**COMMUNE
de
RUPT sur SAÔNE
Mairie
70.360 RUPT-SUR-SAÔNE**

AVIS d'HYDROGEOLOGUE AGREE

**Définition des Périmètres de Protection
du captage
de la Revêche**

Mars 2010

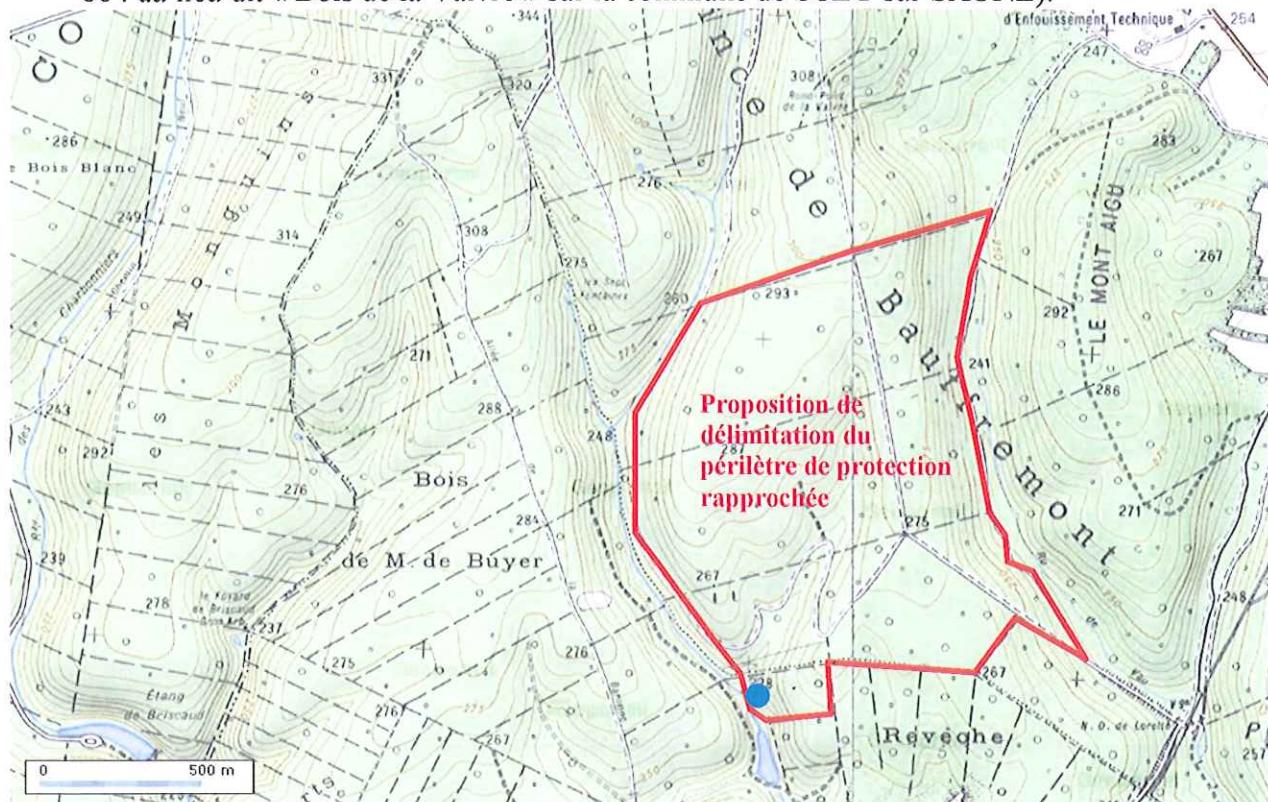
Le Périmètre de Protection Immédiate : Le captage de la commune de RUPT-sur-SAÔNE est implanté sur la parcelle communale A1. On propose de matérialiser une zone de protection immédiate qui serait grillagée (2 m de hauteur) et accessible par un portail. Les dimensions, à prendre en compte par rapport à l'axe de la chambre de captage, sont au moins de 3 m vers le sud et vers l'ouest et de 5 m vers l'est. Ensuite, il convient d'inclure la totalité de la galerie drainante dans cette zone en retenant par rapport à elle une distance de 3 m vers l'ouest et 5 m vers l'est et à son extrémité. L'ensemble des arbres, contenu dans le périmètre, est à couper et le talus à dessiner pour éviter toute stagnation d'eau aux abords du captage et sur son drain. Dans l'hypothèse où le chemin forestier se poursuivrait au-delà du captage, il serait à déplacer vers l'ouest pour permettre la matérialisation du périmètre de protection immédiate. La proposition, formulée dans le précédent avis d'hydrogéologue agréé (D.CONTINI le 24/09/97), de déplacer le chemin en lui permettant de contourner l'ancien étang, situé plus au sud, est à privilégier.

Une échelle fixe en inox est à installer dans l'ouvrage pour permettre l'entretien régulier de la chambre de captage et de la galerie drainante.

La zone grillagée est à maintenir en herbe avec des moyens exclusivement mécaniques. L'herbe est à évacuer vers l'aval en dehors du périmètre de protection rapprochée. Le trop-plein est à dégager régulièrement de la végétation et il doit être muni d'une moustiquaire.
